SOUBOR DODATEČNÝCH INFORMACÍ K ZADÁVACÍM PODMÍNKÁM ČÍSLO 4

| Název veřejné zakázky | IDS Vranovice |
| Druh veřejné zakázky | Veřejná zakázka na stavební práce |

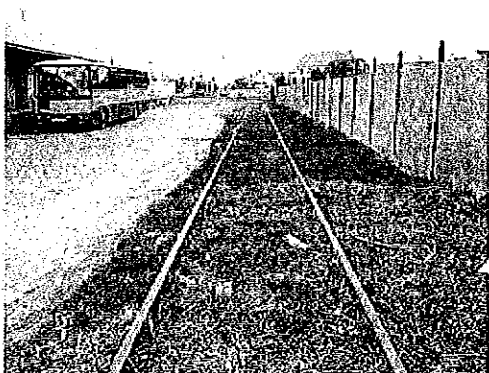
Dotaz číslo 31: V opraveném VV SO 101 jste ve st. Odd. 5 Komunikace doplnili pol. „Montáž, nájem a demontáž provizorního dopravního značení“. U položek č.55 a 56 „Nájem...“ je uvedena jednotka: ks/den

DOTAZ: Máme tedy do nabídky u těchto položek vyplnit jednotkou cenu za kuse a den?

Odpověď zadavatele: Měrná jednotka je uvedena dle ceníku stavebních prací.

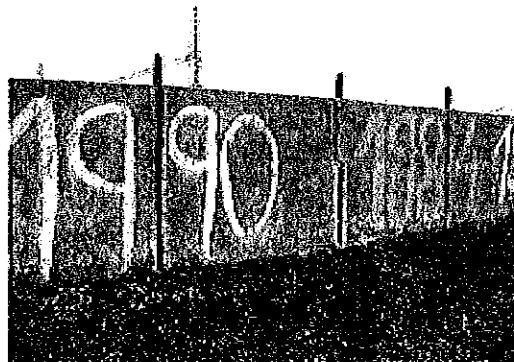
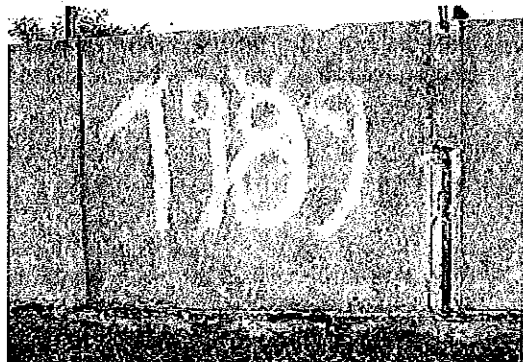
Dotaz číslo 36: V SO 652 Úprava drážního oplocení je v Technické zprávě popsána přeložka betonového oplocení (viz níže). Ve VV se přeložky vlastního betonového oplocení (kromě základových patek) týká 1 položka ve st. Odd. 38 a to pol.č 16 „Montáž oplocení z dílců prefabrikovaných“ v množství 25 ks. S ohledem na několik možností uváděných v TZ a stavu vlastního oplocení (viz foto) naskytá několik otázek:

DOTAZ: V TZ se píše o použití stávajících prefabrikovaných prvků pro oplocení nové, vč. osazení „pref. sloupků“ do nových patek a „podhrabových desek“? (co je myšleno „prefabrikovaným sloupkem“ a „podhrabovou deskou“ – viz foto)? Obávám se, že s ohledem na stav a způsob provedení stávajícího bet. Oplocení (viz foto) nebude toto možné použít pro přeložku do nové trasy oplocení. Můžete upřesnit, případně doplnit VV?

Odpověď zadavatele: Oplocení bude provedeno nové; ve výkazu výměr stavebního objektu je provedena rezerva pro provedení oplocení z nových prefabrikovaných prvků – položka č.16 (25ks – sloupek + plotové pole). Podhrabovou deskou je myšlena prefabrikovaná deska mezi sloupky

oplocení, která bude částečně zapuštěna pod úroveň terénu (min. 200mm; deska bude osazena na hlavu základových konstrukcí plotových sloupků, které budou založeny v nezámrazné hloubce).
